OFICIO N° 1881-2020-ANA-DCERH

Asunto : Información Complementaria al Plan de Rehabilitación del Sitio Impactado S0105 por Actividades de Hidrocarburos de la Cuenca del Río Pastaza

INFORME TÉCNICO N° 1069-2020-ANA-DCERH

- PARA** : **Abg. Luis Alberto Díaz Ramírez**
Director
Dirección de Calidad y Evaluación de Recursos Hídricos
- ASUNTO** : Información Complementaria al Plan de Rehabilitación del Sitio Impactado S0105 por Actividades de Hidrocarburos de la Cuenca del Río Pastaza, presentada por la Dirección General de Asuntos Ambientales de Hidrocarburos (DGAAH) del Ministerio de Energía y Minas (MEM).
- REFERENCIA** : Oficio N° 630-2020-MEM/DGAAH/DEAH
- FECHA** : San Isidro, 30 de octubre de 2020

Figura 5. Vista panorámica de las características del entorno del sitio S0105

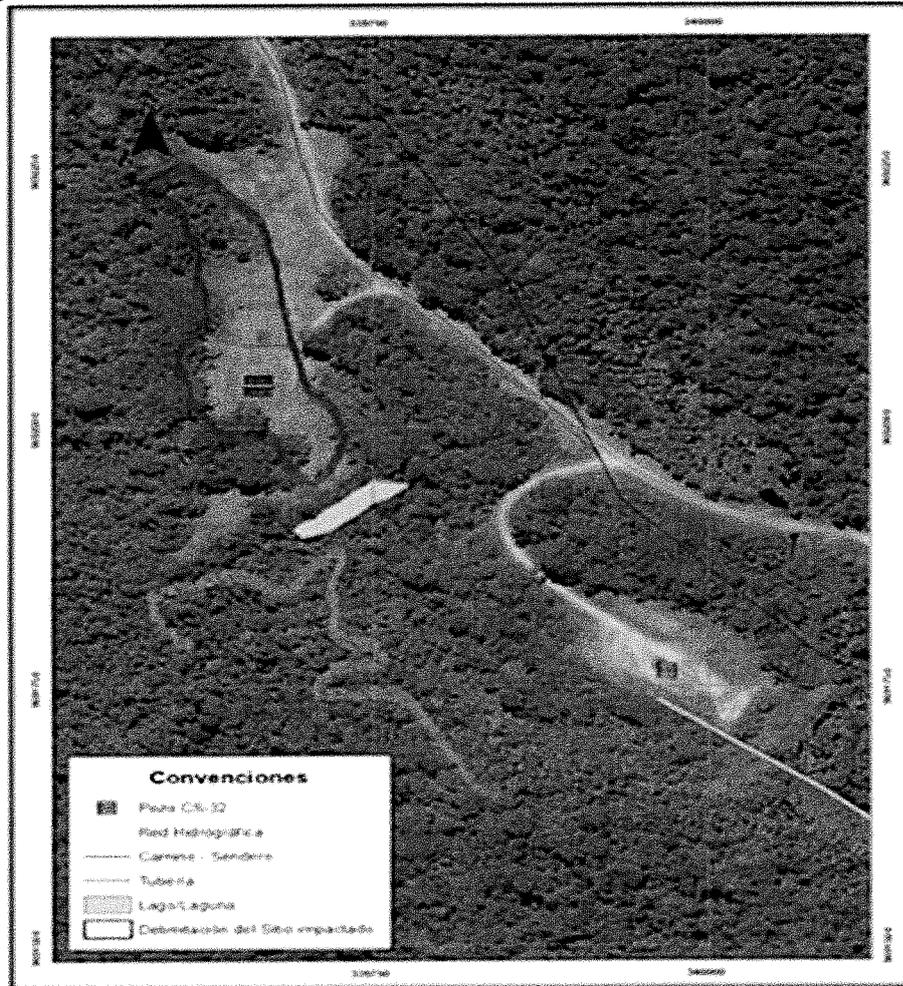
4.1. Observación N° 01. El ítem 2.2.3 "Hidrología", menciona que en el sitio S0105 (Botadero CS-32) se identificó dentro del área de potencial interés, que no existen cuerpos de agua como ríos, quebradas, arroyos, cochas, por lo tanto, no se realizó la caracterización de aguas superficiales en este sitio.

Al respecto, el documento PR del sitio S0105, muestra en la figura 5 "Panorámica de las características del entorno", del ítem 3.3 "Características del entorno

fuentes asociados...”, un cuerpo de agua, como puede observarse en la figura 5.

En ese sentido, el titular debe sustentar la no evaluación de la cocha y/o realizar la caracterización del cuerpo de agua y los sedimentos, asimismo, debe establecer un programa de monitoreo durante el proceso de rehabilitación, como control preventivo de la contaminación y, un plan de monitoreo post ejecución de los procesos de rehabilitación, el cual debe incluir como mínimo, los contaminantes de preocupación del sitio impactado, además de pH, Conductividad, HTP, Metales totales.

El titular declara que la denominada “cocha superficial” es un bajo inundable, (un cuerpo de agua temporal), y que equivocadamente se incluyó esa denominación (cocha superficial) en el Plan de Rehabilitación. Asimismo, se corrigió el párrafo, imágenes y/o planos que representen este bajial. Indica además que en la zona se aprecia la quebrada Anapaza, la cual fluye desde el sector suroccidental del

Observación subsanada

Figura 6. Diagrama de Flujo de Balance de Agua Doméstico S0105 (Botadero CS-32)

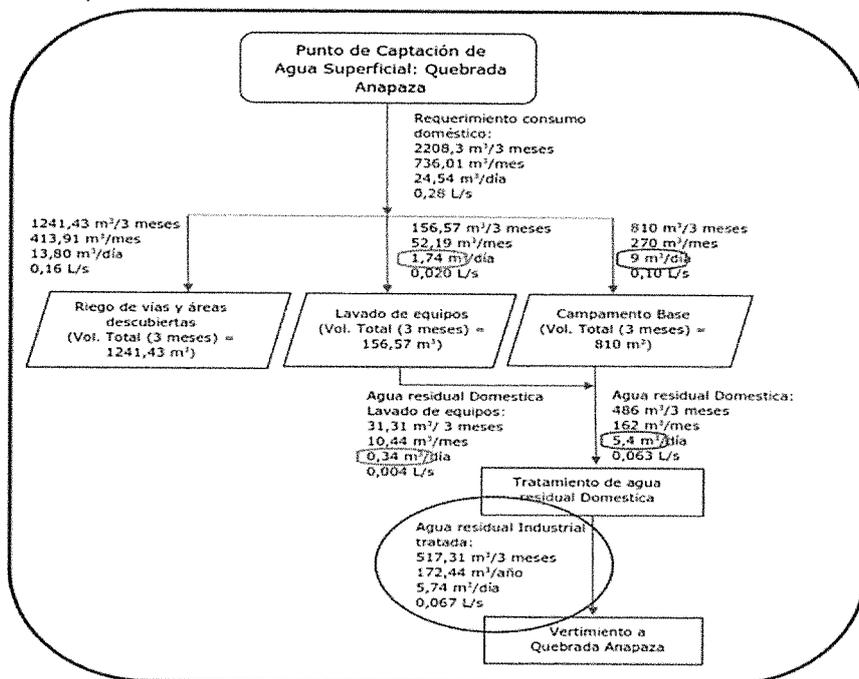
Al respecto, la demanda de agua industrial indicada en la modificación 5.7.4.3.1 (0,022 L/s), difiere de lo señalado en el cuadro 12 (0,035 L/s), asimismo, se menciona en este ítem, que la captación será de la quebrada Anapaza, en la parte suroeste (para uso doméstico) y noroeste (para uso industrial) del sitio impactado, sin embargo, ésta quebrada se ubica al sur del sitio impactado. De lo descrito deberá aclarar o corregir donde corresponda.

Adicionalmente, el diagrama de flujo de balance de agua doméstico (Figura 6), señala que solo el 20 % de los volúmenes de agua para lavado de equipos y 60 % de agua del campamento base (uso doméstico), se convierten en aguas residuales (marcado en verde y púrpura respectivamente), además, el diagrama luego de la obtención de volúmenes (de aguas residuales) de lavado y campamento base es poco claro, además de mencionar agua residual industrial tratada (marcado en rojo) a lo obtenido de Tratamiento de agua residual doméstica.

En ese sentido, el titular debe revisar y corregir la información proporcionada en la modificación del ítem 5.7.4.3.1. Asimismo, debe revisar los volúmenes indicados en el flujo de balance de agua, y proporcionar la información que sustente los volúmenes considerados en cada actividad. Adicionalmente, de acuerdo a la respuesta 10, las aguas de lavado de equipo y riego de vías y áreas descubiertas pertenecen a las actividades de remediación, por lo tanto, debe tratar estas como agua industrial y corregir los diagramas de flujo de balance de agua.

Observación no subsanada
